東海第二発電所 審査資料	
資料番号	CVRD-1-003 改5
提出年月日	2021年10月20日

東海第二発電所 圧縮減容装置の設置 審査会合における指摘事項の回答

2021年10月20日
日本原子力発電株式会社

[指摘事項]

第27-3図 変更前の放射性物質が散逸し難い設計
(固体廃棄物作業建屋換気系)

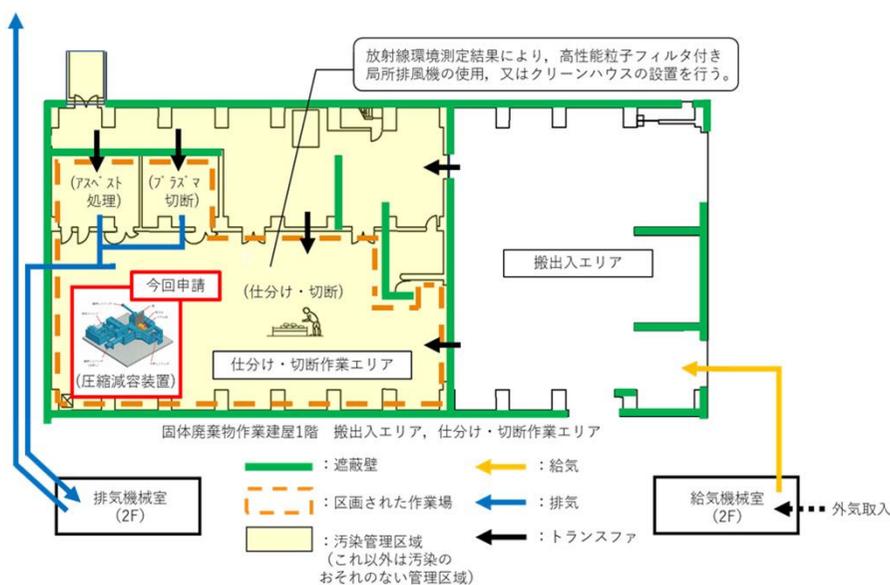
- 第993回審査会合における設置許可基準規則第27条第1項第3号^{※1}に適合するため設計方針の説明において、固体廃棄物作業建屋内の換気設備が設置され、区画外に放射性物質が散逸し難い仕分け・切断作業エリアの作業場内に設置する設計としていた。(次ページ第27-3図)
- しかし、基準要求である「放射性廃棄物を処理する過程において放射性物質が散逸し難いもの」を踏まえ、圧縮減容装置による圧縮減容時に放射性物質が散逸し難いものとするよう、圧縮減容装置のドラム缶投入口をフードで囲い、フード内の負圧を維持し、固体廃棄物作業建屋換気系により排気する設計方針に変更することとした。
- また、仕分け・切断作業エリアは、圧縮減容装置の設置後においても、壁、天井、扉により区画された範囲を負圧維持すること及びフードの下部から汚染の可能性のある区域(作業場及び圧縮減容処理エリア)の雰囲気を排気することにより、負圧維持や換気能力に悪影響を与えず、放射性物質が散逸し難い設計とする。
- さらに、仕分け・切断作業エリアでは、仕分け・切断作業を行う際に、高性能粒子フィルタ付き局所排風機を使用することとし、汚染拡大防止措置を図る運用とする。

- ・圧縮減容装置は、ドラム缶投入口をフードで囲い、フード内を排気することで、処理する過程において放射性物質が散逸し難い設計とする。
- ・また、仕分け・切断作業エリア内の作業場は、当該作業場内を排気することで、処理する過程において放射性物質が散逸し難い設計とする。

第27-4図 変更後の放射性物質が散逸し難い設計
(圧縮減容装置のフードのイメージ)

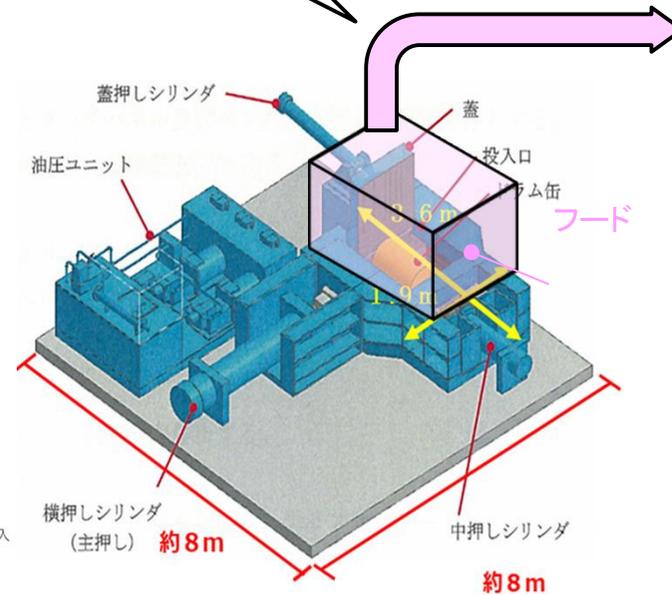
【指摘事項を踏まえた検討内容】

圧縮減容装置のドラム缶投入口をフードで囲い、フード内を排気することで負圧を維持し、散逸し難い設計とする。

固体廃棄物作業建屋換気系へ接続し負圧を維持
